RESOLUCIÓN N° 002092 (24 SEP. 2024)

“Por la cual se resuelven unos recursos de reposición interpuestos en contra de la Resolución 1351 del 5 de julio de 2024 y se toman otras determinaciones”

Por medio de la Resolución 1351 del 5 de julio de 2024, esta Autoridad Nacional autorizó la modificación de la Licencia Ambiental otorgada mediante Resolución 1326 del 05 de agosto de 2020 (modificación 1 de la Licencia Ambiental del proyecto UPME 01 de 2013 (Soacha – Tequendama).

Figura 1 Ubicación de la plaza de tendido 2 sobre la unidad de cobertura de otros cultivos transitorios

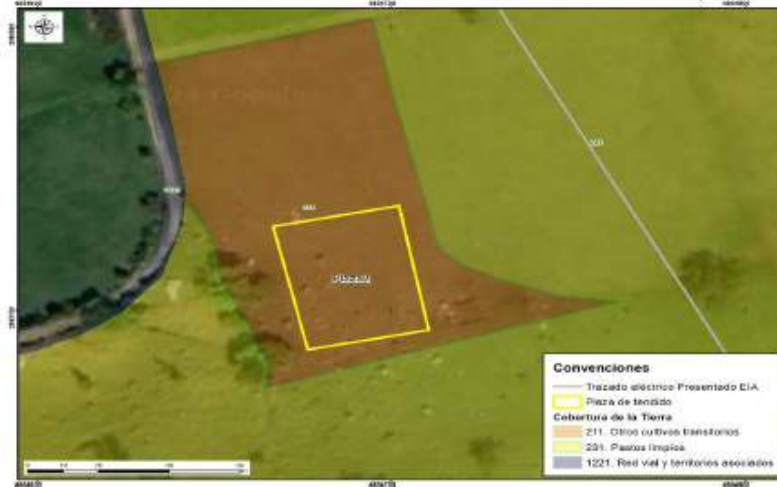
Conforme lo establecido en la zonificación del DMI, adoptada en la Resolución 1596 del 2 de junio de 2006, la plaza de tendido 2 se ubica dentro en una zona de producción y subzona agroforestal sostenible y una zona de protección absoluta. No obstante, tal y como se referenció en el complemento al EIA, dicha área se encuentra dentro de una cobertura de cultivos transitorios (Ver Figura 1 y Fotografía 1), razón por la cual, no es necesario realizar mantenimiento tipo rocería o aprovechamiento forestal. Al no realizarse estas intervenciones no se afectarán los valores de conservación de estas zonas establecidos en la zonificación del área protegida, según se observan en las siguientes imágenes:

días. Por lo tanto, esta plaza de tendido fue localizada de manera estratégica con el propósito de garantizar un tendido de cable seguro y estable, priorizando las siguientes condiciones: cercanía a vías, cercanía y/o ubicación en la servidumbre de la línea, topografía plana y unidades de cobertura con intervención antrópica.

Figura 3 Coberturas Plaza de tendido 9

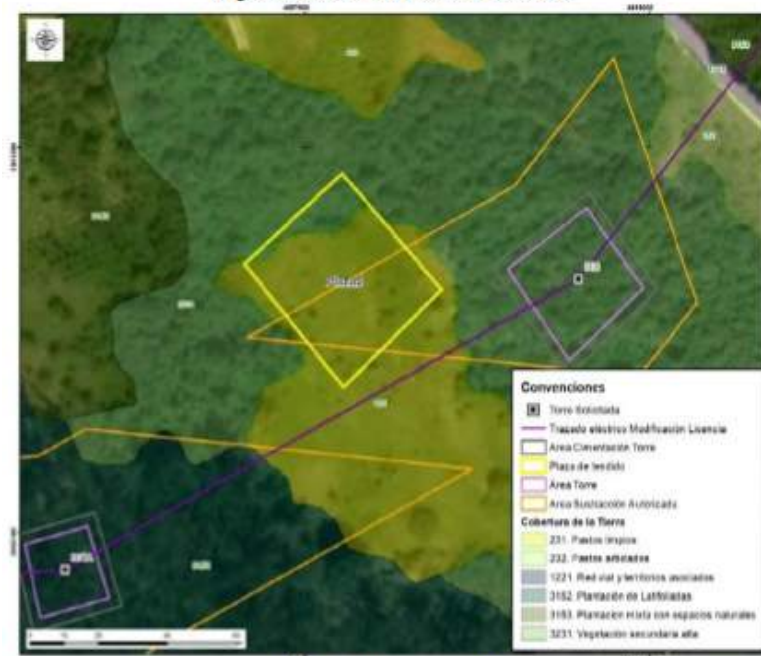
En consecuencia, el acceso Acc-307A-PT98 es necesario para acceder a la plaza con el fin de ejecutar las maniobras que hacen parte de la actividad del tendido. Con relación al argumento de ANLA de que el acceso se encuentra en un área no sustraída nos pronunciaremos más adelante en las consideraciones del acceso 307A-PT98.

En las siguientes figuras se presenta la cobertura actual de la plaza de tendido y el área donde se localiza:

Figura Cobertura Acc-306

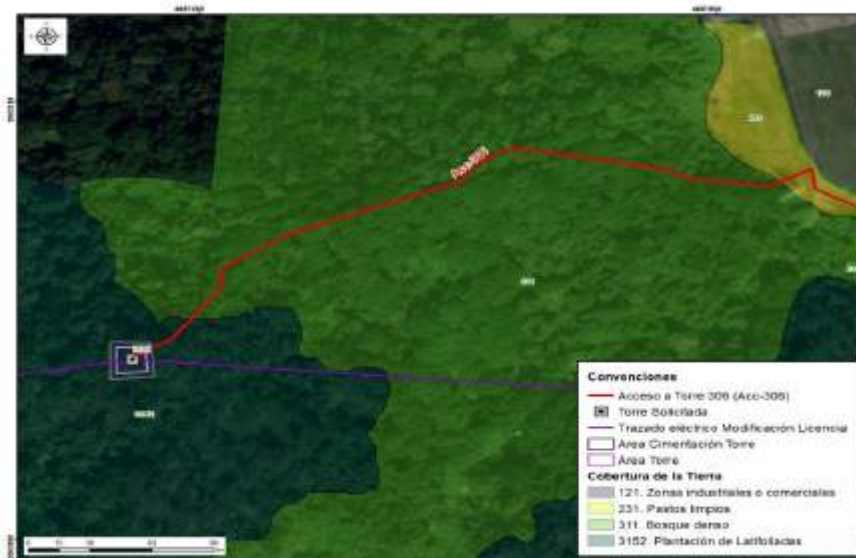
cobertura de bosque denso y de plantación latifoliadas que permite llegar al sitio de torre 306, tal y como se observa en las siguientes figuras.

Cabe aclarar, que para los accesos que no son carreteables como senderos, caminos y zonas de pastos dentro de los predios, se realizará el acceso de forma peatonal y se utilizarán semovientes, en caso de ser necesario, para el transporte de material y equipos, acorde con lo mencionado en la página 14 del capítulo 3. Descripción del proyecto del complemento de EIA.

Figura 12 Ingreso Acc-307 a torre 307

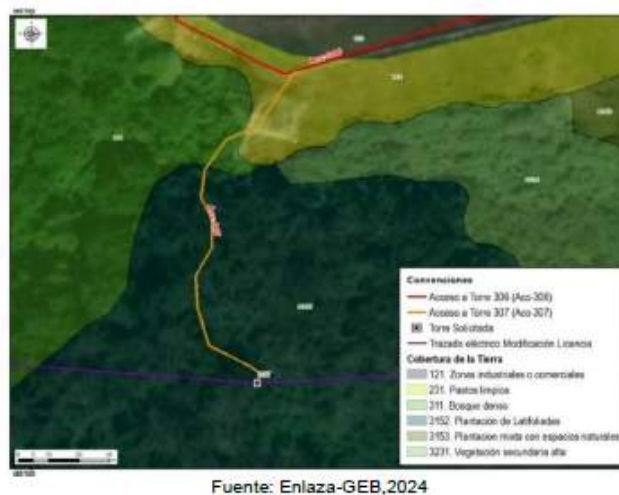
Para llegar al ingreso al acceso acc-307 se inicia en el carreteable privado de la subestación acc-306 por aproximadamente 110 m, el cual se ubica sobre una cobertura de zonas industriales o comerciales. Posteriormente, se continua sobre un camino con cobertura de pastos limpios, bordeando el cerramiento de la subestación por aproximadamente 300 m km hasta llegar al ingreso del acceso acc-307 correspondiente al sendero existente de cobertura de bosque denso y de plantación latifoliadas por aproximadamente 130.49 m hasta llegar al sitio de la torre 307, como se observa en las figuras 1

Respecto a la discrepancia entre lo mencionado en el capítulo 3 del complemento del EIA y lo presentado en el MAG sobre la rocería planteada, se aclara que no se realizarán actividades de mantenimiento tipo rocería, teniendo en cuenta las características mencionadas anteriormente, por lo tanto, la diferencia obedeció a un error involuntario.

Figura 31 Acc-311 en la zonificación y sub-zonificación del DMI

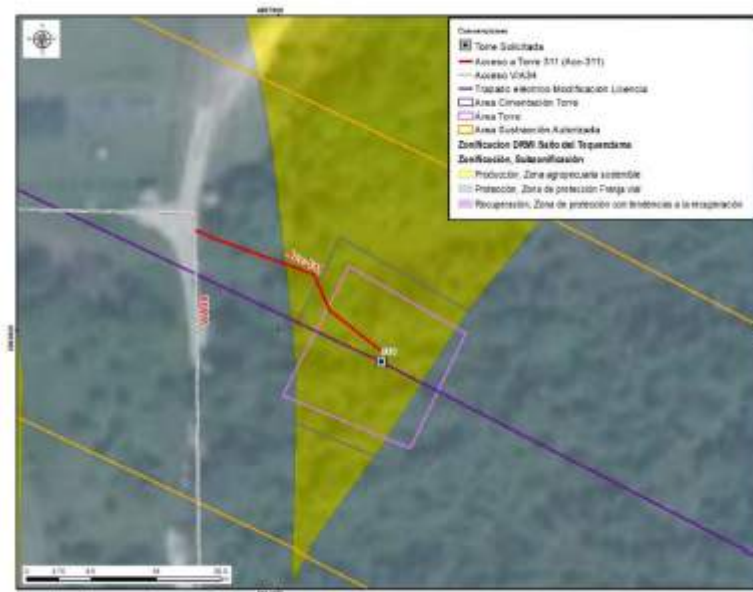
Respecto a lo mencionado por ANLA en sus argumentos en cuanto a la discrepancia entre lo evidenciado en la visita de evaluación y lo presentado en el MAG sobre la rocería planteada, se aclara que se realizarán actividades de mantenimiento tipo rocería, teniendo en cuenta las características mencionadas anteriormente y, por lo tanto, se considera que se presenta consistencia con lo reportado en el MAG. Al respecto, es pertinente aclarar que

Figura 34 Acc-312 en la zonificación y sub-zonificación del DMI

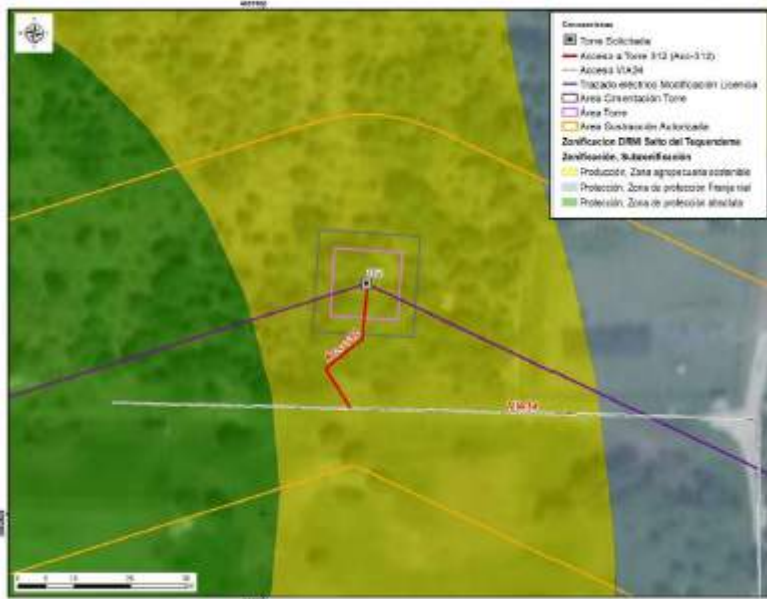
El camino/sendero ACC-312 se encuentra sobre cobertura de plantación mixta con espacios naturales, en el cual no es necesario tramitar el permiso de aprovechamiento forestal. Por el tipo de cobertura, tampoco se requieren actividades de mantenimiento tipo rocería, pues las características de la vegetación del acceso y el ingreso de los materiales y equipos para la construcción y montaje de la torre 312 se realizará de manera peatonal, como se menciona en la tabla 3-8 Descripción de accesos a sitios de torre del capítulo 3. Descripción del proyecto del complemento del EIA. Asimismo, la longitud es de aproximadamente 26.50m hasta el sitio de torre, razón por la cual, no se justifica un

Respecto a lo señalado por ANLA frente a la discrepancia entre lo mencionado en el capítulo 3 del complemento del EIA sobre la rocería planteada y lo presentado en el MAG, se aclara que por las características del terreno mencionadas anteriormente no se realizarán actividades de mantenimiento tipo rocería. Por lo tanto, la diferencia advertida por la autoridad obedece a un error involuntario consignado en el MAG.

Figura 1 Área de influencia total para el proyecto

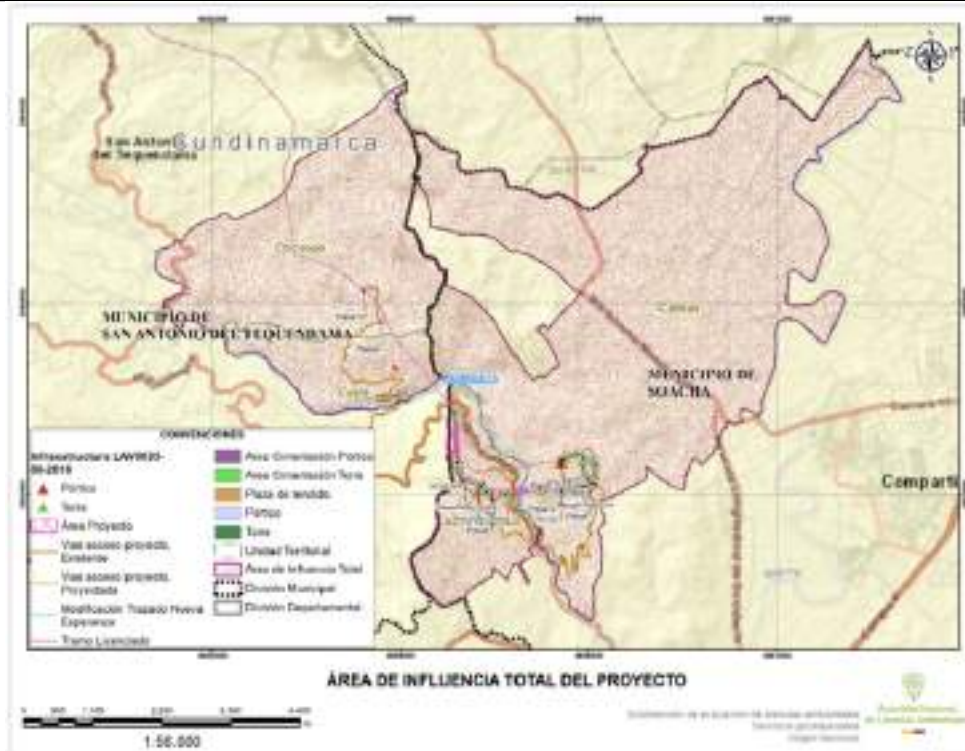
Frente a lo expuesto el Equipo Evaluador Ambiental de la ANLA, realizó la verificación de la información considerada en el concepto técnico 4703 del 05 de julio de 2024 que sirvió de sustento para emitir la Resolución 1351 del 5 de julio de 2024, en el cual señala que el área de influencia total del proyecto incorpora las Veredas San Francisco y Canoas en jurisdicción del municipio de Soacha; y veredas Cúcio y Chicaque en el municipio de San Antonio del Tequendama, como se presenta en la siguiente figura:
